改善箇所説明図

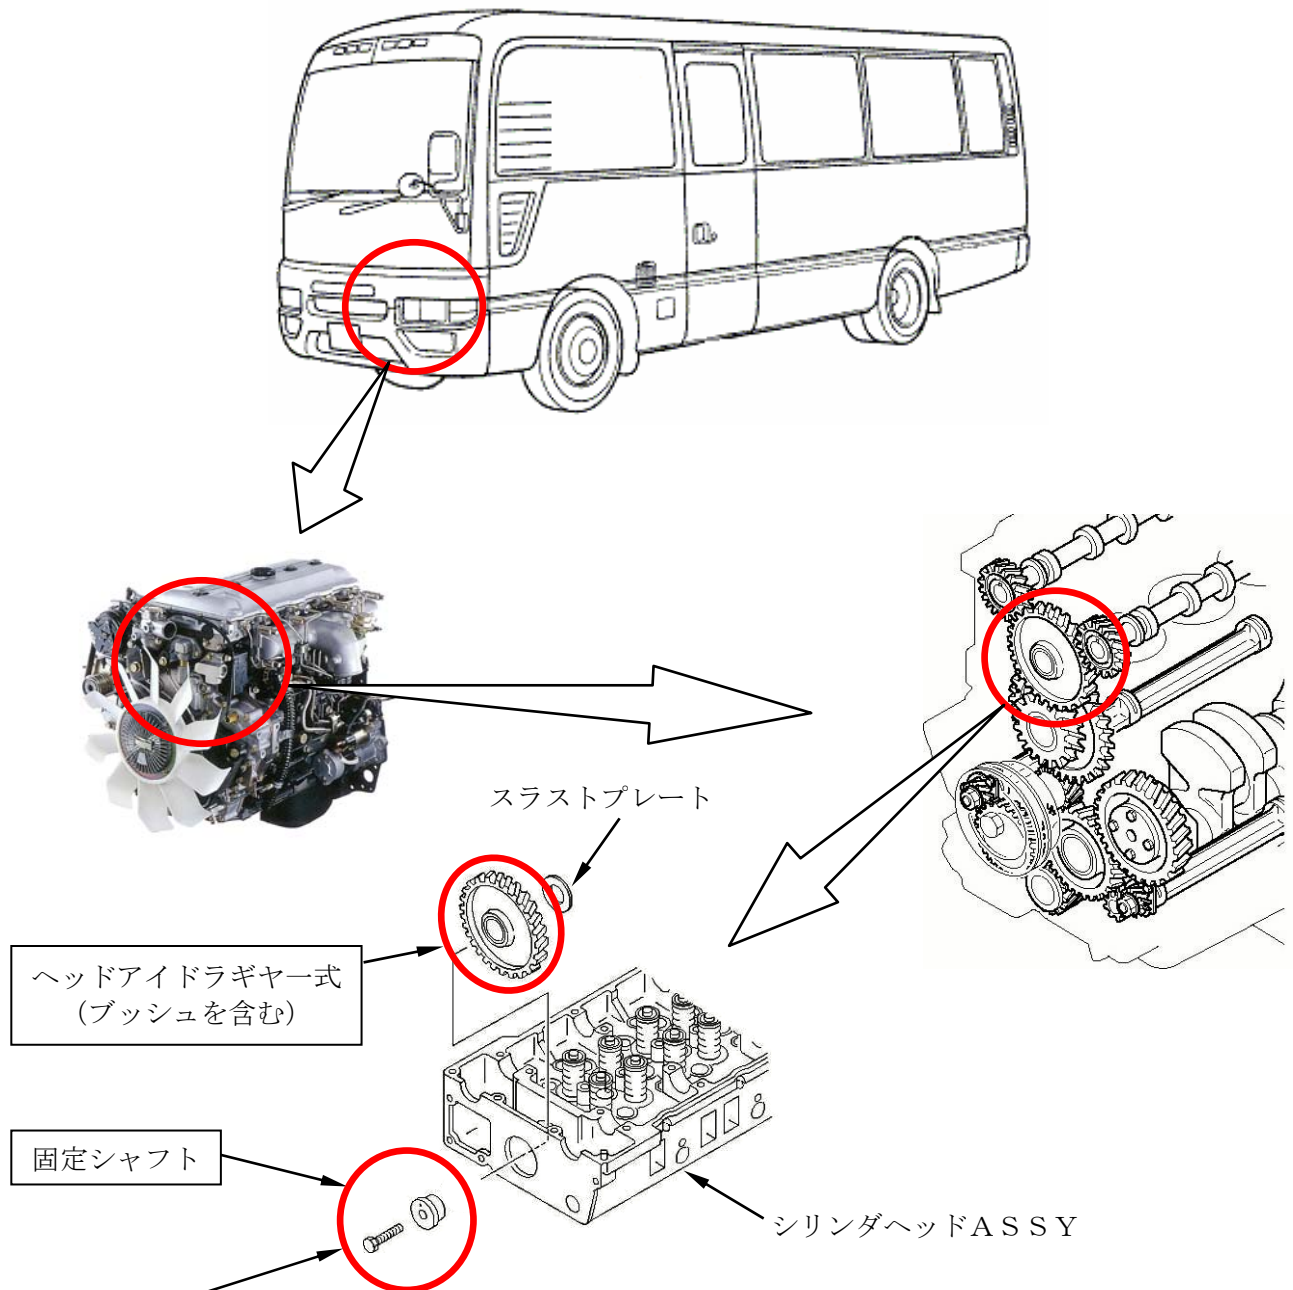
基準不適合発生箇所

原動機のカムシャフト駆動用ヘッドアイドラギヤーの固定シャフトつば部の強度に余裕がないため、劣化したエンジンオイルの使用等により、ブッシュの摩耗が早まりブッシュと固定シャフトの間にガタが生じる場合がある。そのため、そのまま使用を続けると、シャフトつば部の付け根に過大な応力が発生することがあり、つば部が破損してギヤが周辺部品と干渉し、最悪の場合、当該ギヤの噛み合いが外れて、エンジンが停止し再始動不能となるおそれがある。

改善の内容

全車両、固定シャフトのつば部厚さを増大した対策品に交換し、アイドラギヤー式を新品と交換する。

識別：銀色のシールをモデルナンバープレートの右横に貼り付ける。
